Commune d'Ozoir-la-Ferrière

Plan Local d'Urbanisme

Notice de Présentation du Projet de Modification n°2

**Modification n°2 du P.L.U. approuvée par Délibération du Conseil Municipal
en date du 10 mars 2025**

Extrait du projet de zonage modifié du P.L.U.

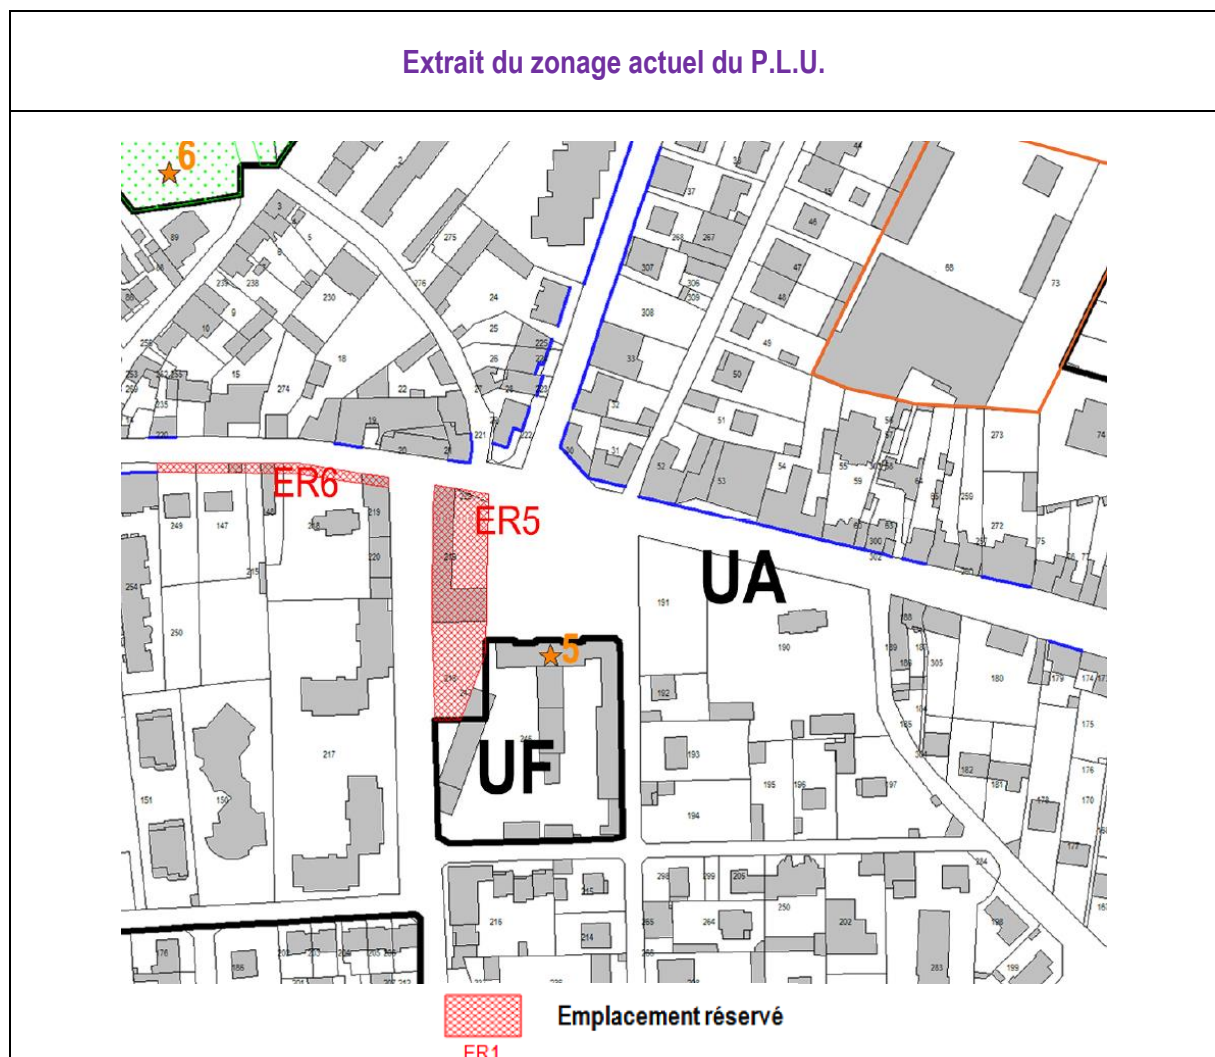
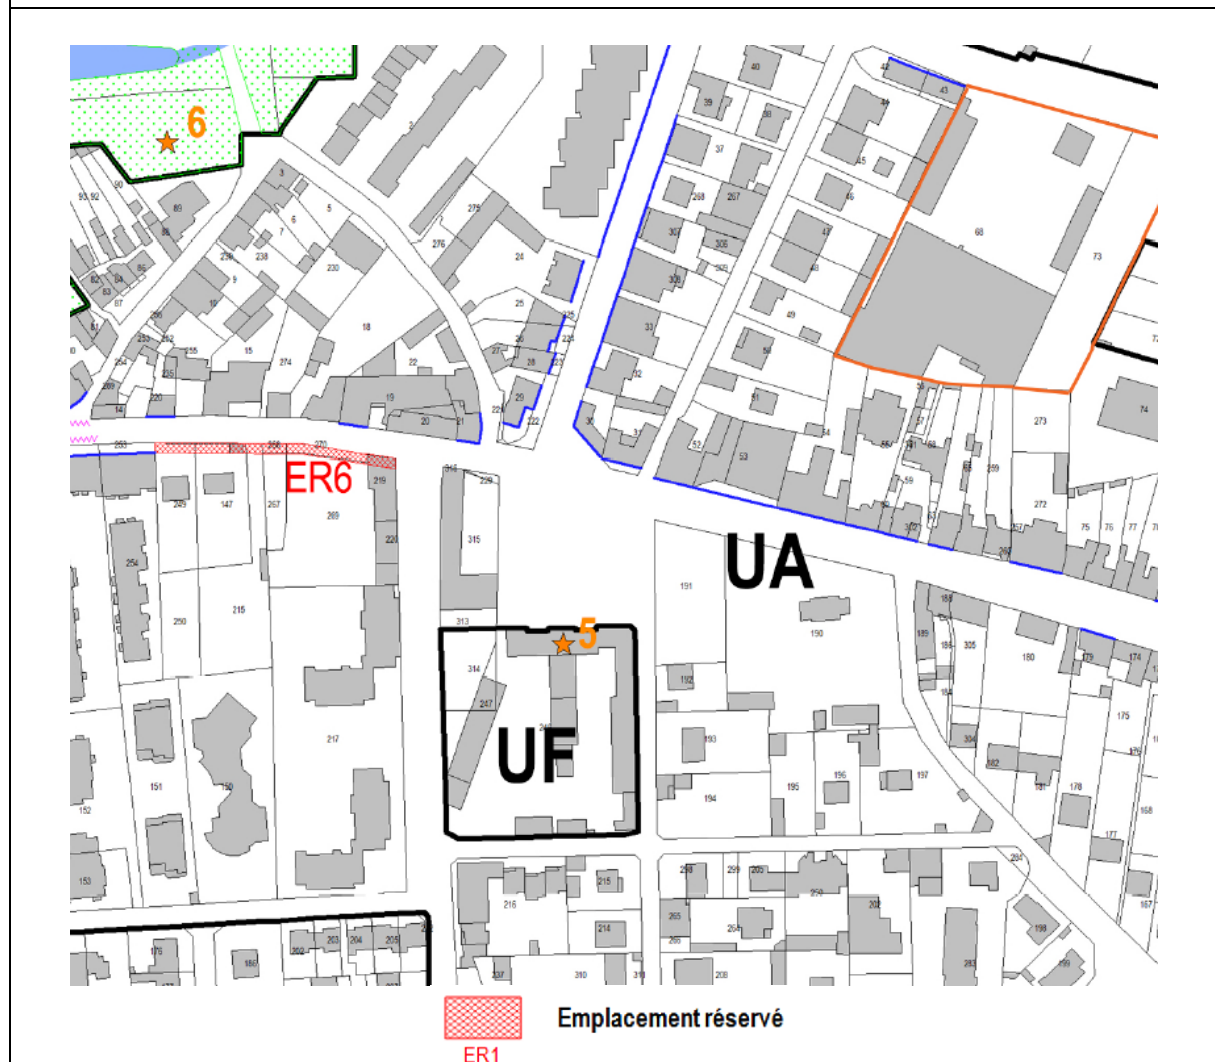
La première porte sur la suppression de l'emplacement réservé n°5, situé au 47 avenue du Général de Gaulle sur les parcelles BE n°218 et 219. La commune ayant pu acquérir le terrain nécessaire pour permettre la future extension de la Mairie, l'emplacement réservé n°5 peut donc être levé. Le tableau des emplacements réservés présent sur le plan de zonage est modifié en conséquence.

La seconde modification porte sur l'intégration en zone UF de la partie du terrain destiné à accueillir la future extension de la Mairie. Il s'agit de répondre à une des réserves de la commissaire enquêteur émise dans son rapport.

Extrait du projet de zonage modifié du P.L.U.

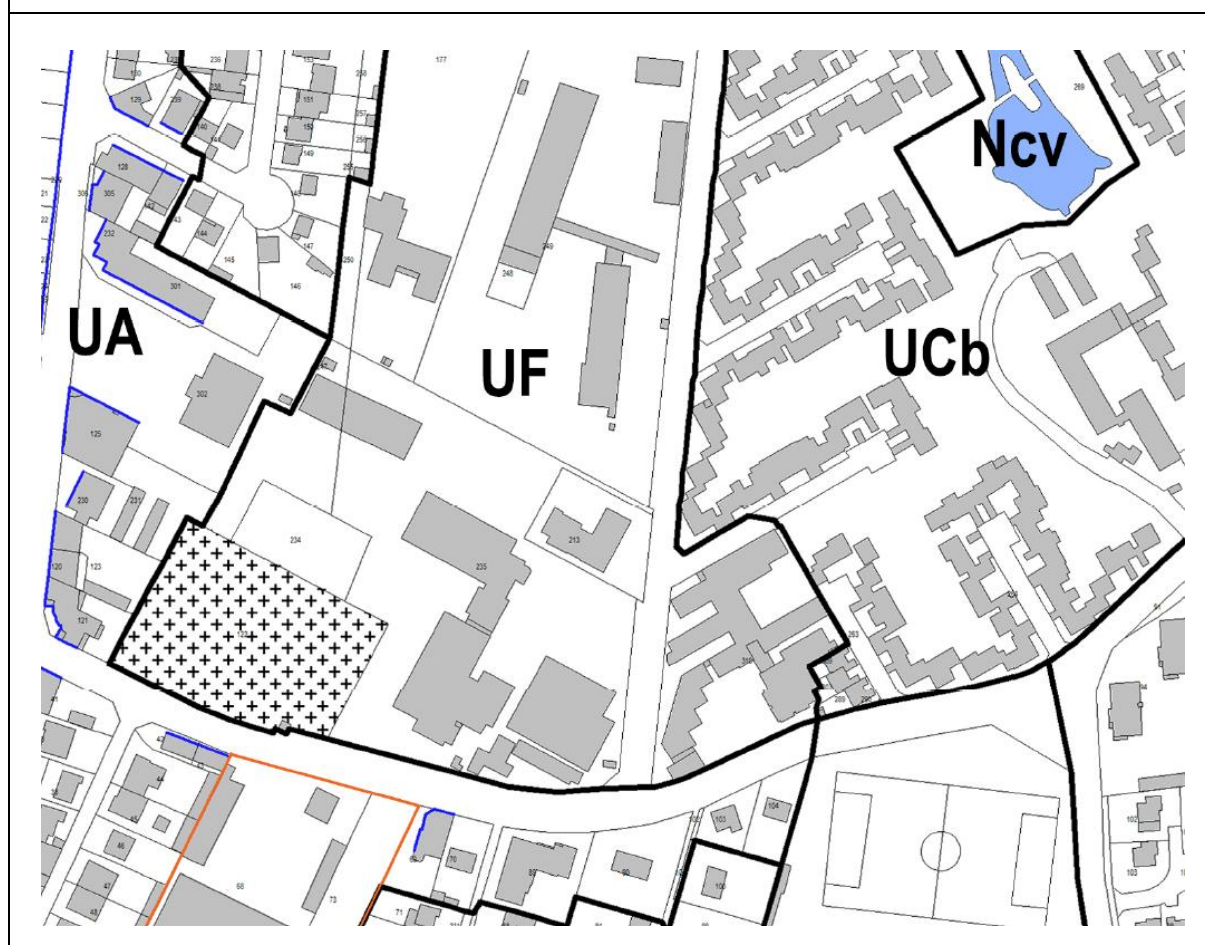
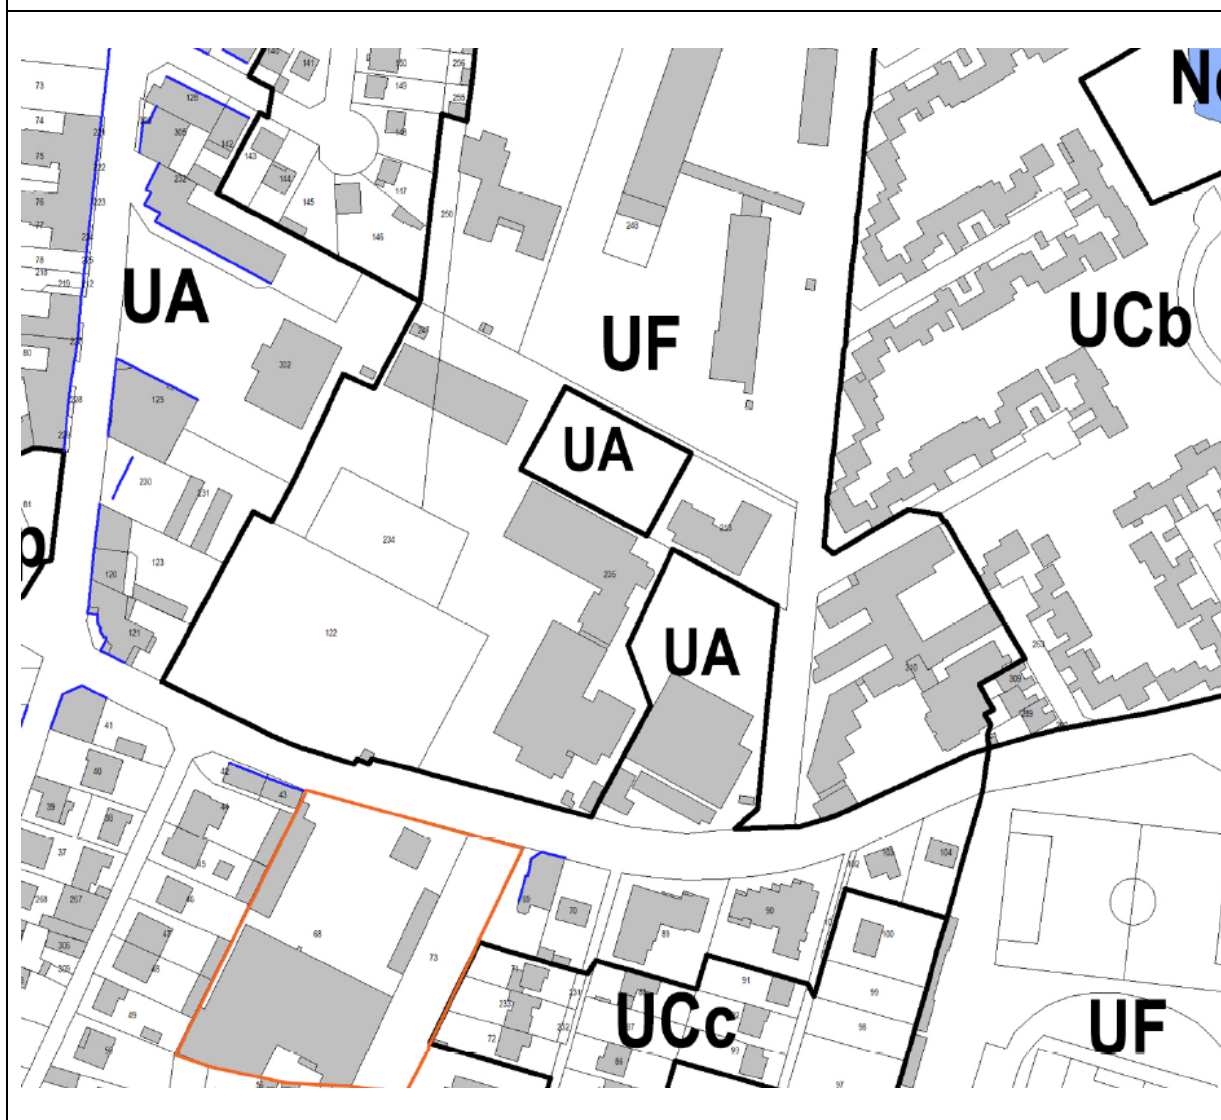
La troisième modification porte sur le basculement en zone UA du site accueillant les terrains de tennis situés allée Brèche aux Loups et allée André Boyer, actuellement en zone UF. Pour rappel, la zone UF correspond à des secteurs d'équipements publics ou d'intérêt collectif où seuls les équipements et services publics ou d'intérêt collectif sont autorisés.

La commune est propriétaire des parcelles où sont implantés les terrains de tennis. Ce site n'ayant plus la vocation d'accueillir des équipements publics, la Ville souhaite basculer ces terrains en zone UA pour permettre leur mutation urbaine, la zone UF ne permettant uniquement la réalisation d'équipements et services publics ou d'intérêt collectif.

Il est envisagé d'accueillir de l'habitat collectif comportant essentiellement des logements de petites et moyennes tailles et ce, afin de répondre aux besoins croissants d'une population jeune ou âgée et à la carence en petits logements sur la commune. Des petites cellules commerciales en rez-de-chaussée, destinées à accueillir des commerces de proximité pour répondre aux futurs besoins de la nouvelle population pourront être réalisées.

Zones du P.L.U.	Avant modification	Après modification	Variation	
UA	32,9 ha	33,5 ha	+ 0,6 ha	+ 2,12%
UF	37,7 ha	37,1 ha	- 0,6 ha	- 1,85%

TOIT A LA MANSART

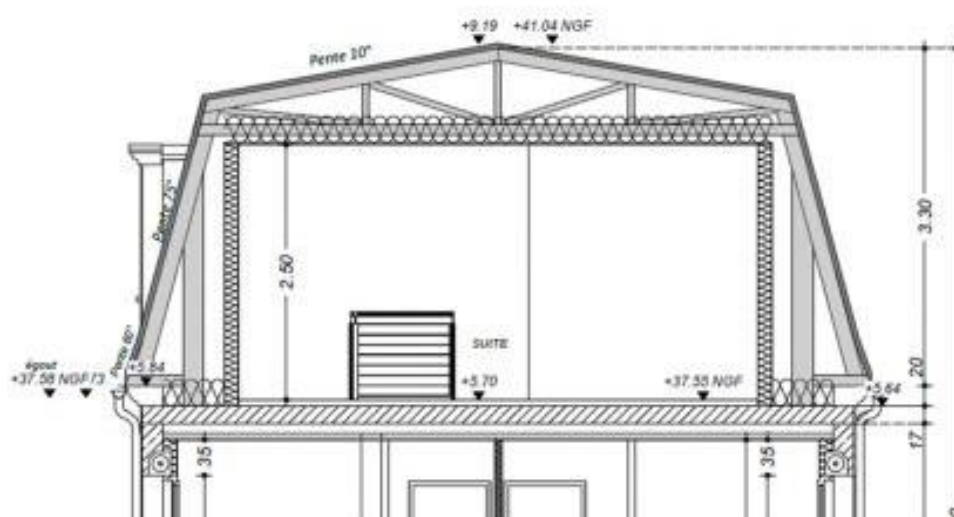
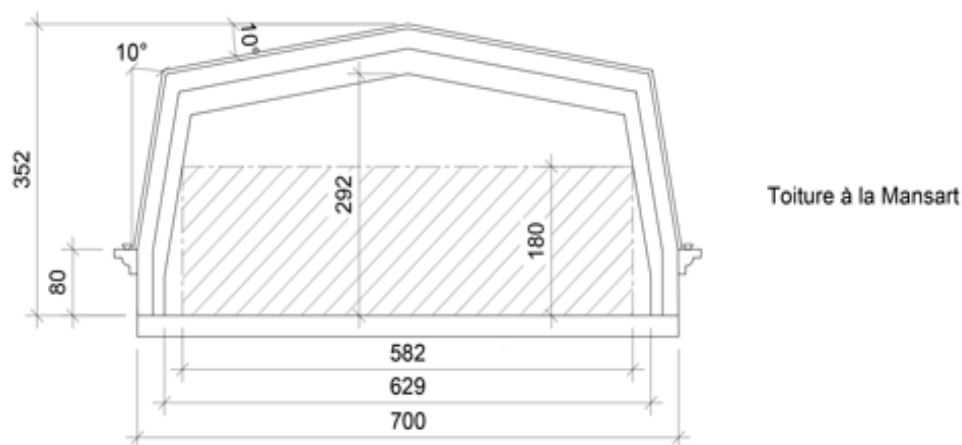
4 - Un nouveau terme a été ajouté. Il s'agit du toit à la mansart. Afin d'éviter des interprétations sur ce type de toiture lors des instructions, la commune a souhaité émettre une définition précise avec des schémas pour l'illustrer.

Un toit mansardé est un comble, sa surface de plancher est donc inférieure aux autres niveaux. Il est constitué de deux pentes sur le même versant :

- une partie supérieure avec une faible pente (de 10 à 20 degrés) appelé le terrasson
- un pan de toit avec une pente plus forte, appelé le brisis de toiture qui a une pente comprise entre 70 et 80 degrés

L'endroit où se brise la pente de la toiture est appelé la ligne de brisis ou ligne de bris.

Nouvelle Proposition d'organisation de la voie de circulation créée

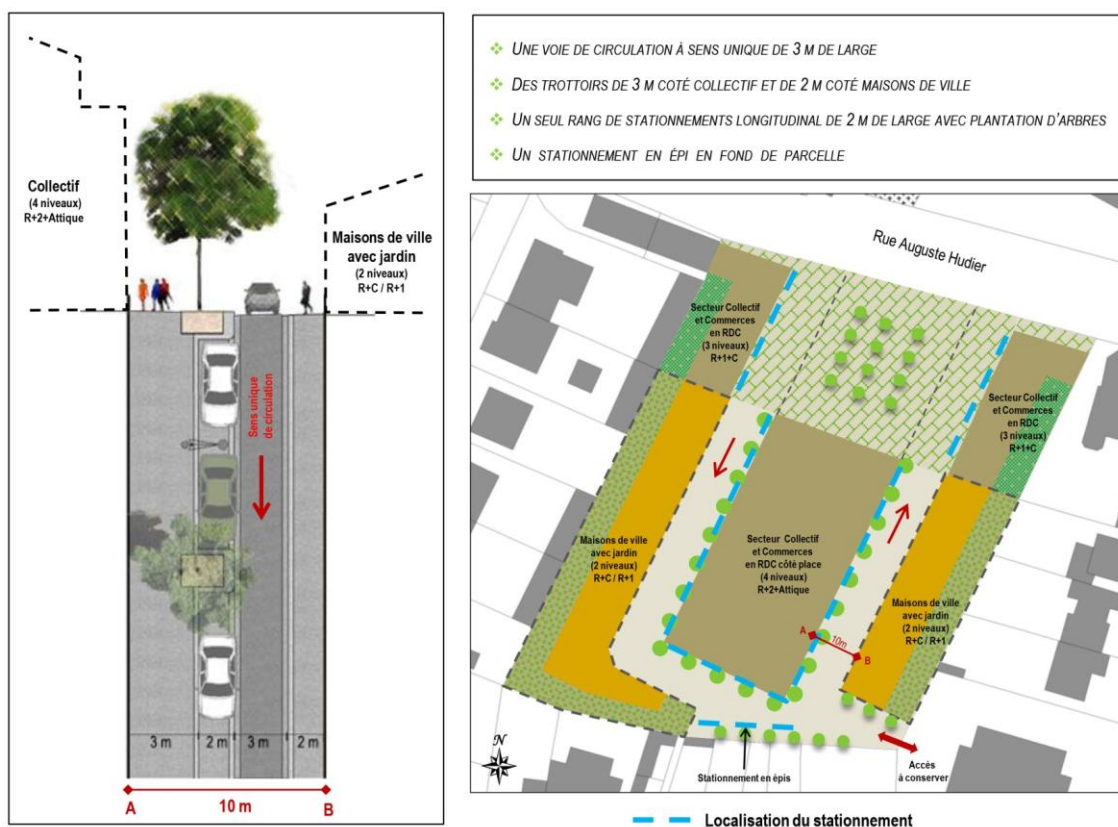
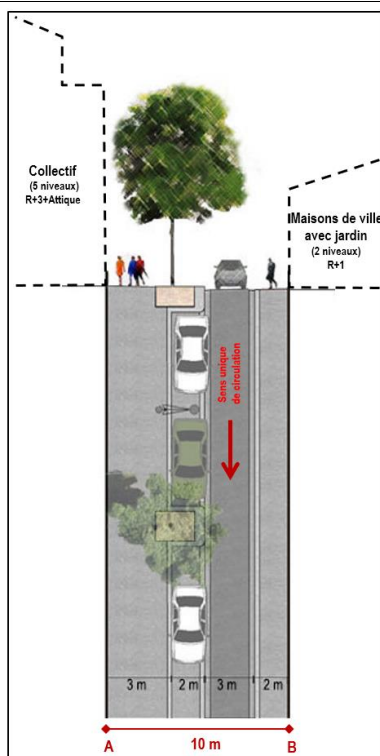
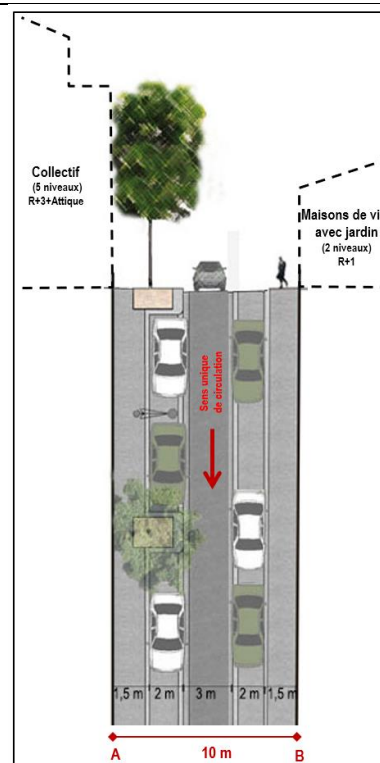
Les schémas d'organisation de la voie de circulation créée évoluent également avec l'insertion des nouveaux gabarits des futures constructions.

De plus, il s'agit ici de corriger une erreur qui a été faite concernant ces schémas. En effet, a été présenté deux fois le même schéma, explicitant à chaque fois la même organisation. Un nouveau schéma a donc été ajouté avec une proposition d'organisation différente soit : des trottoirs de 1,5 m de large de chaque côté de la chaussée et deux rangs de stationnement longitudinaux.

- ❖ UNE VOIE DE CIRCULATION À SENS UNIQUE DE 3 M DE LARGE
- ❖ DES TROTTOIRS DE 3 M COTÉ COLLECTIF ET DE 2 M COTÉ MAISONS DE VILLE
- ❖ UN SEUL RANG DE STATIONNEMENTS LONGITUDINAL DE 2 M DE LARGE AVEC PLANTATION D'ARBRES
- ❖ UN STATIONNEMENT EN ÉPI EN FOND DE PARCELLE

- ◆ UNE VOIE DE CIRCULATION À SENS UNIQUE DE 3 M DE LARGE
- ◆ DES TROTTOIRS DE 3 M COTÉ COLLECTIF ET DE 2 M COTÉ MAISONS DE VILLE
- ◆ UN SEUL RANG DE STATIONNEMENTS LONGITUDINAL DE 2 M DE LARGE AVEC PLANTATION D'ARBRES
- ◆ UN STATIONNEMENT EN ÉPI EN FOND DE PARCELLE

- ◆ UNE VOIE DE CIRCULATION À SENS UNIQUE DE 3 M DE LARGE
- ◆ DES TROTTOIRS DE 1,5 M DE LARGE
- ◆ DEUX RANGS DE STATIONNEMENTS LONGITUDINAUX DE 2 M DE LARGE AVEC PLANTATION D'ARBRES SUR UN SEUL COTÉ
- ◆ UN STATIONNEMENT EN ÉPI EN FOND DE PARCELLE
